# **PROJETO DE AMPLIAÇÃO DA INSTALAÇÃO AVÍCOLA DO CASAL MOURÃO II, DA UNIOVO, S.A**

**ADITAMENTO AO ESTUDO DE IMPACTE AMBIENTAL**

Outubro de 2022

**Figura 2 - Localização das Fossas de Lavagem dos pavilhões 4 e 7**

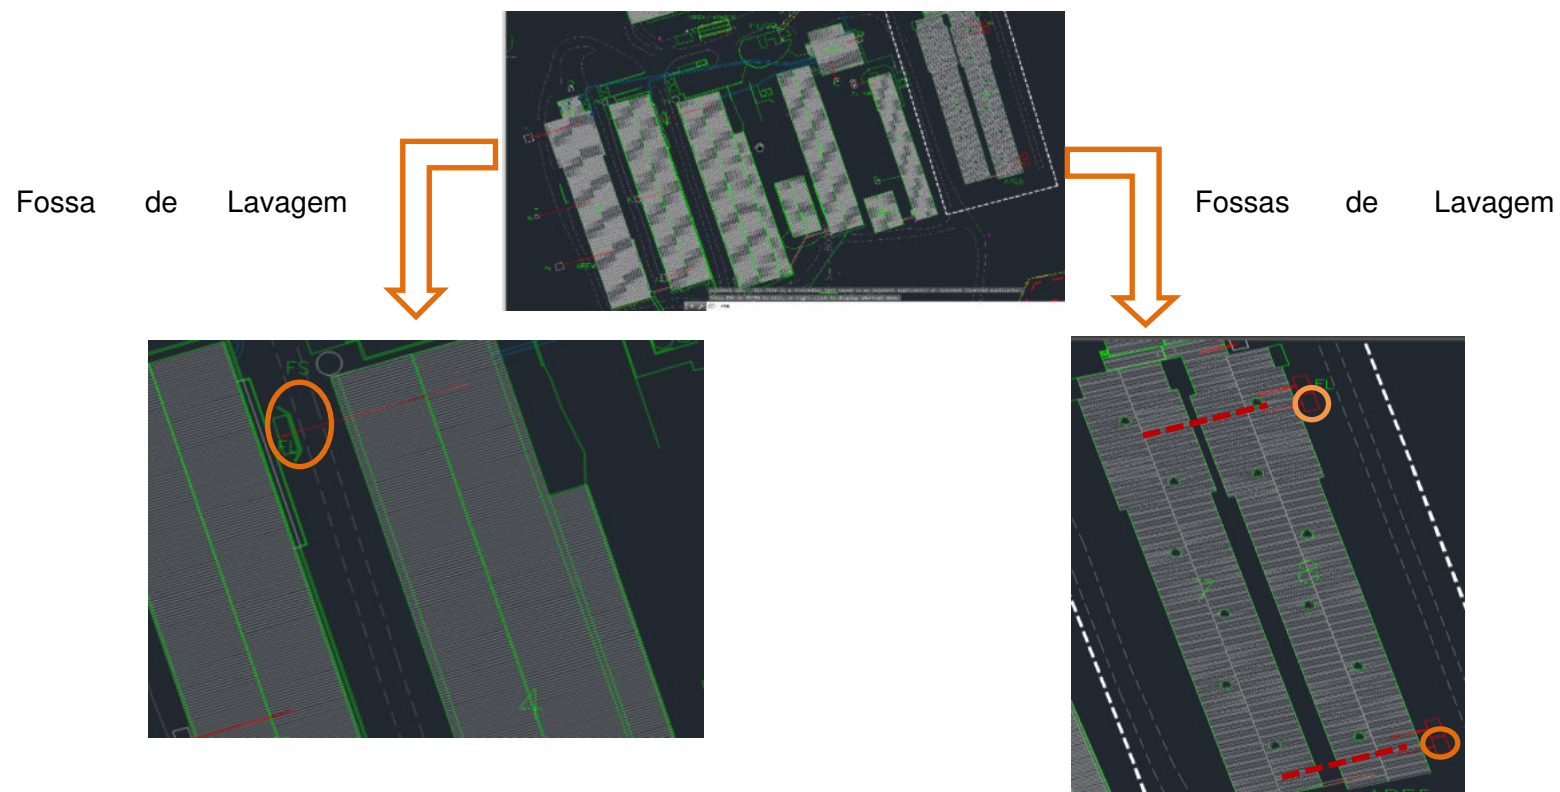
7. Esclarecer o referido na página 32 do RS, designadamente que “existe um total de 23 fossas estanques” que recebem águas de lavagem, com base em planta de implantação da instalação avícola contendo representação do traçado da rede de drenagem (existente e previsto) e a localização de todas as fossas estanques que recebem as águas de lavagem (existentes e previstas), que devem estar numeradas e caracterizadas com indicação da respetiva capacidade de armazenamento. É de salientar que a peça desenhada “Águas Residuais”, datada de fevereiro 2022, não reflete o referido no RS, sendo que os pavilhões 4 e 7 aparentam não dispor de fossas de águas de lavagem.

Esclarece-se que efetivamente existirá um total de 23 fossas estanques para receção das águas de lavagem. Mais se acrescenta que os pavilhões 4 e 7 apresentam fossas de água de lavagens, como pode ser confirmado na figura abaixo da planta “Águas Residuais” datada de fevereiro de 2022.

**Figura 4 - Avaliação do estado global das massas de água subterrâneas (Fonte: PGRH RH5A, 2016; SNIAmb)**

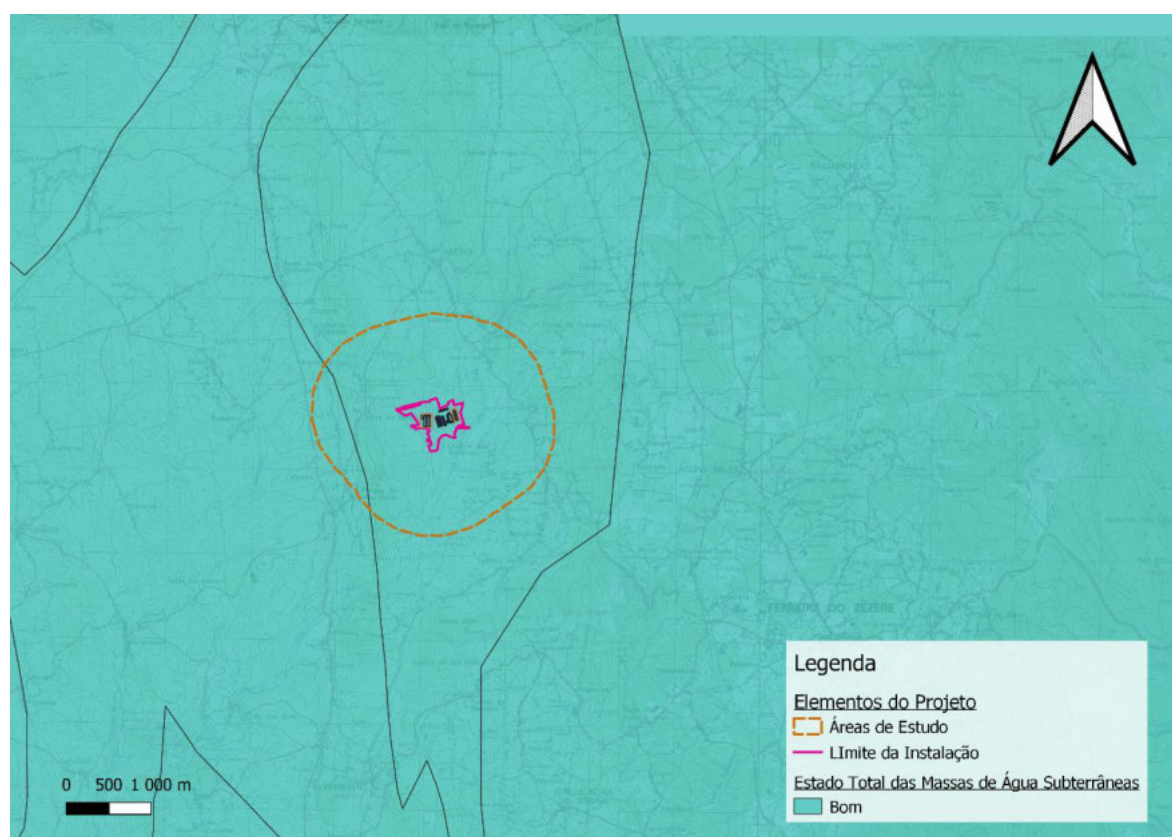
#### 17. Reformulação do texto associado ao subcapítulo do estado da massa de água onde se situa a exploração em estudo.

Atendendo às classificações de estado quantitativo e químico, efetuadas no âmbito do Plano, o estado final da massa de água subterrânea na área de estudo é considerado "Bom" (figura seguinte).

**Figura 5 - Mapa do Índice de EPPNA para a zona em estudo (adaptado de INAG, 2001).**

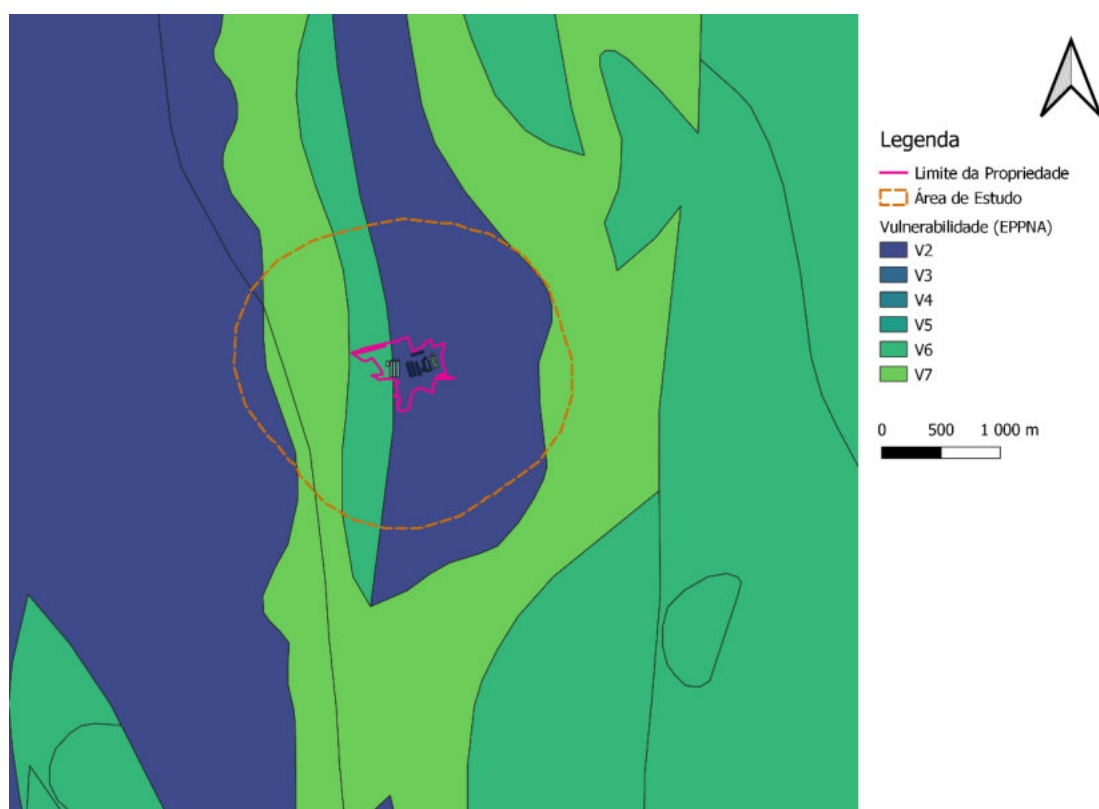
21. Caracterização da vulnerabilidade à poluição.

Segundo INAG (1999), a zona em estudo apresenta, de acordo com a classificação EPPNA, as seguintes classes de vulnerabilidade: V2 (aquíferos em rochas carbonatadas de carsificação média a alta - vulnerabilidade média a alta), associada às rochas carbonatadas da Massa de água Subterrânea de Penela-Tomar e mancha que se localiza na área a intervencionar; V6 (aquíferos em rochas fissuradas / vulnerabilidade média a baixa), associada às formações do Pre-Câmbrico; V7 (aquíferos em sedimentos consolidados / vulnerabilidade baixa), associada à Formação dos Grés de Silves (Figura seguinte).

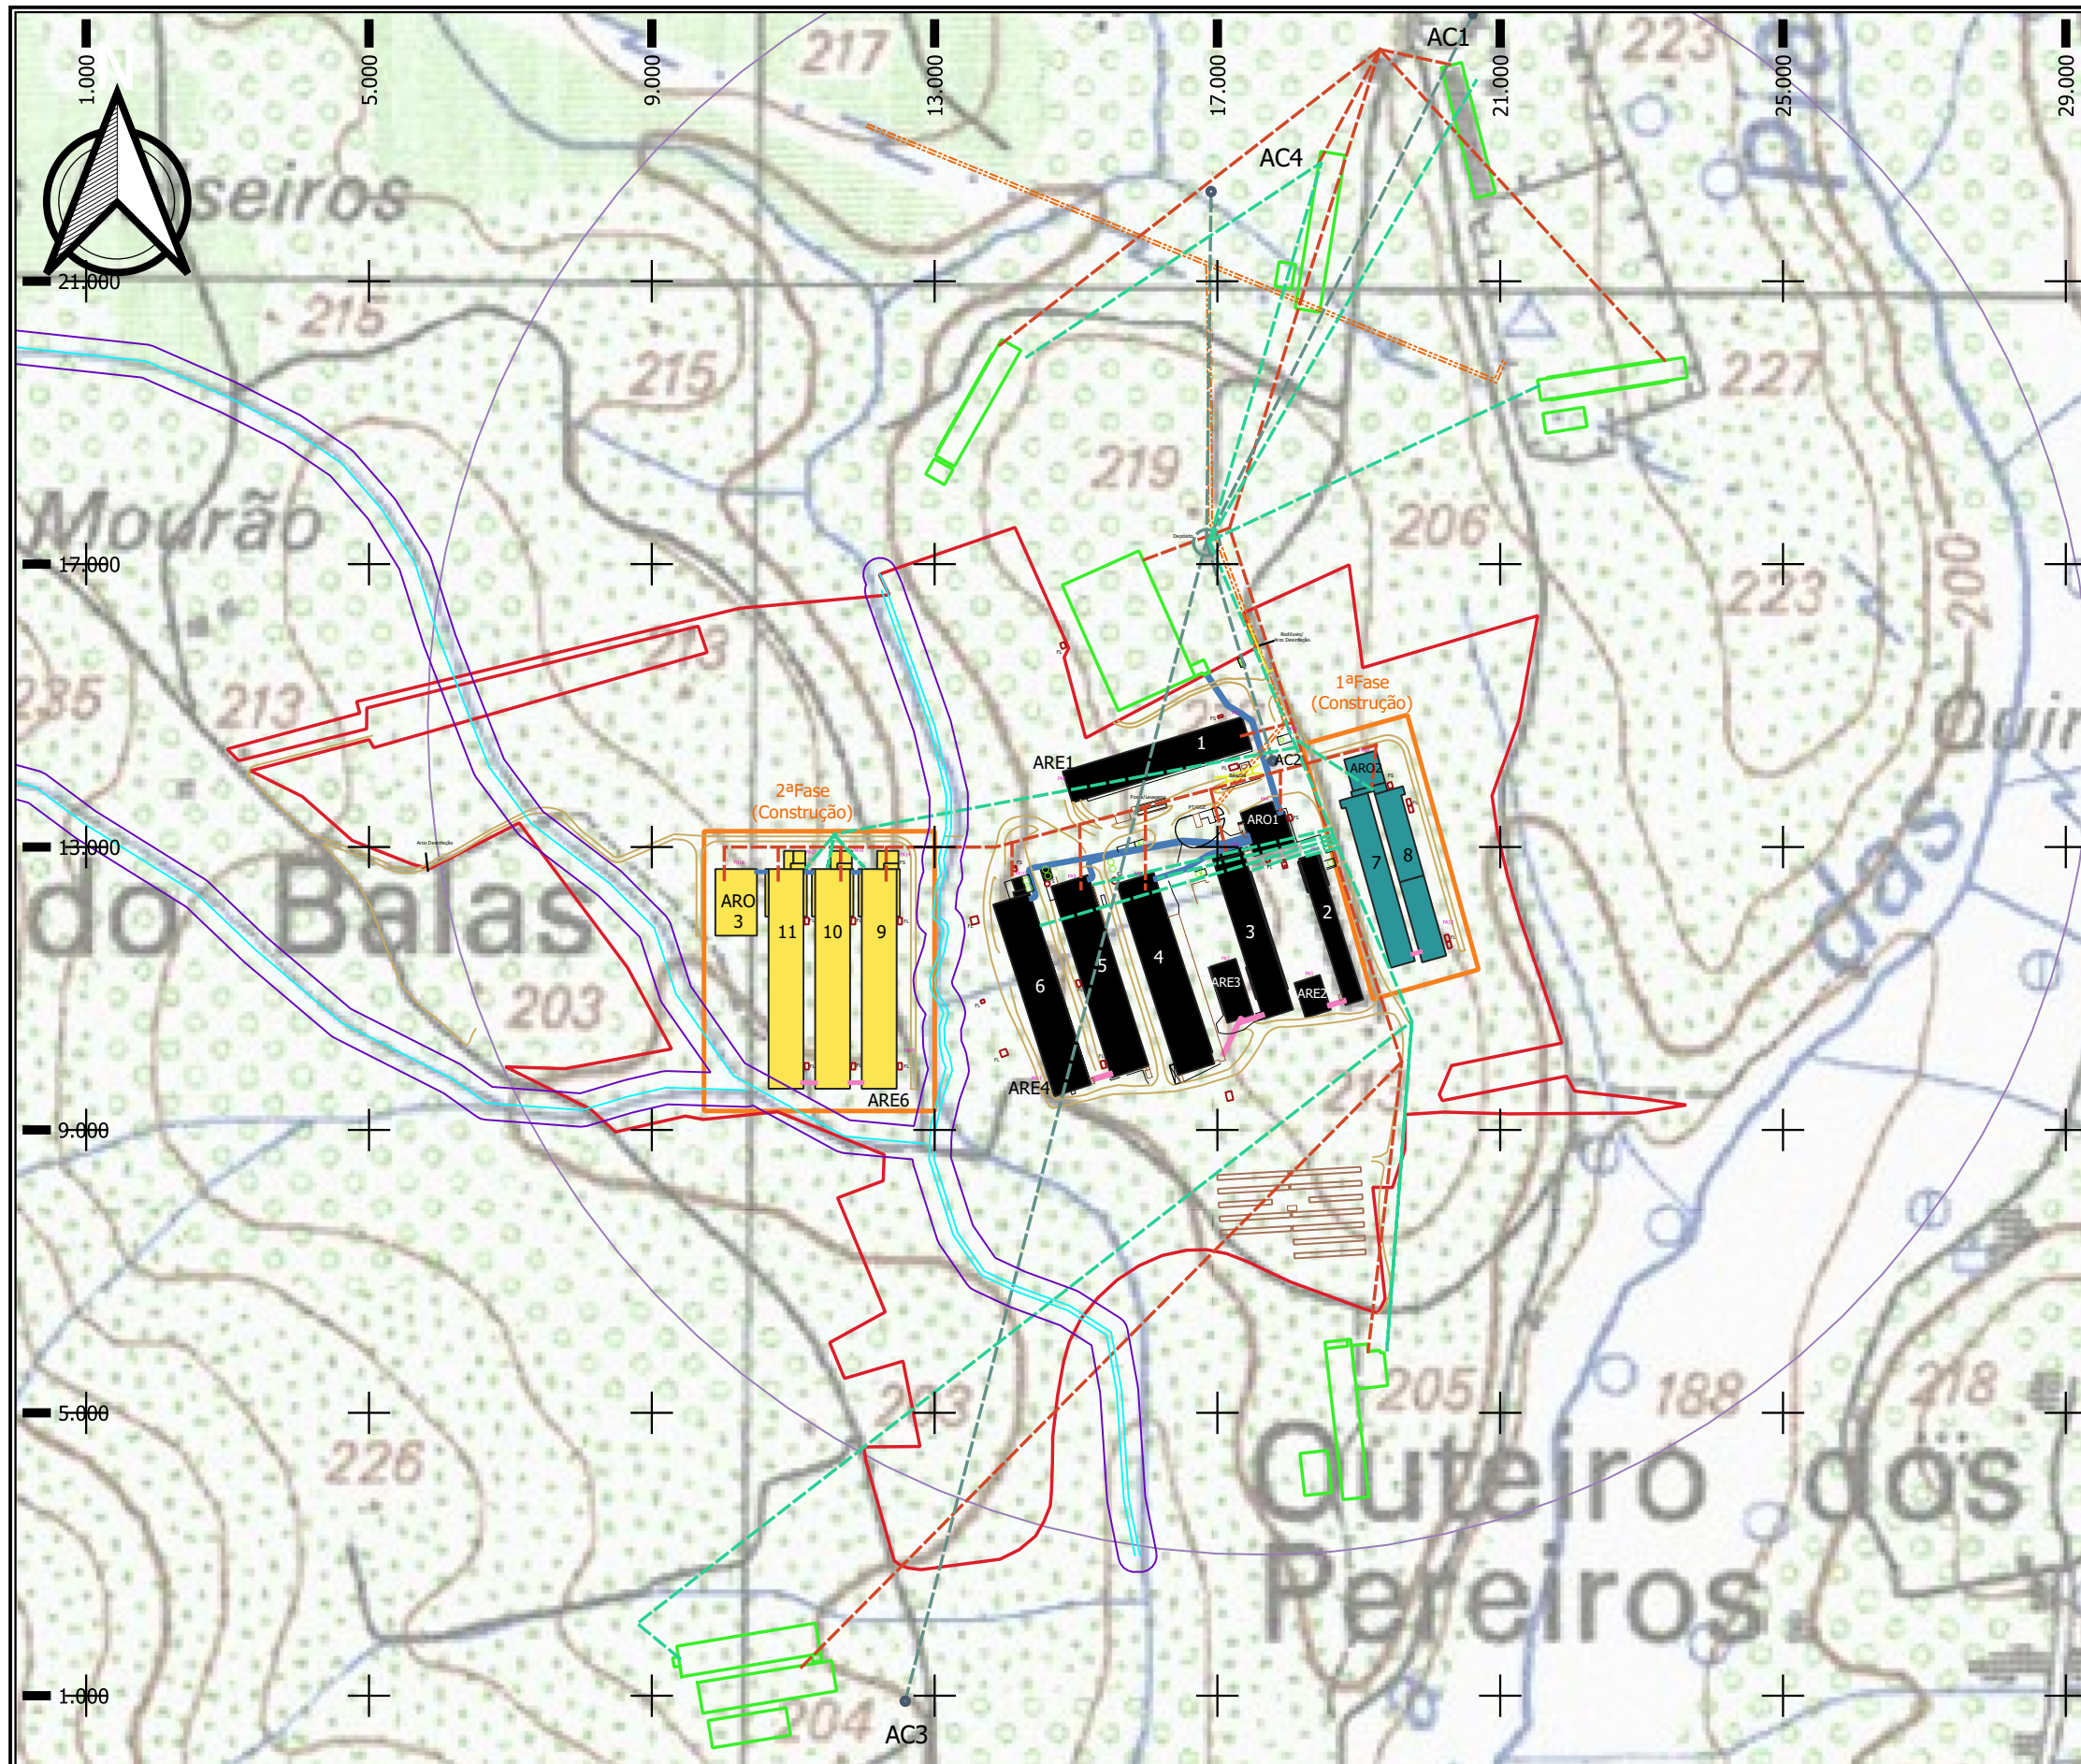
15. Apresentar a sobreposição do layout do projeto com o extrato da Carta Militar, à escala 1/25000, atualizada, e planta de implantação a escala adequada com a representação das estruturas do projeto e das linhas de água representadas na Carta Militar e respetivas faixas de servidão (contadas a partir da crista do talude marginal, para cada lado da linha de água).

Em anexo ao presente aditamento apresenta-se o desenho ADIT-AV-CMII-01 onde se apresenta a planta de implantação a escala adequada com a representação das estruturas do projeto e das linhas de água representadas na Carta Militar e respetivas faixas de servidão.
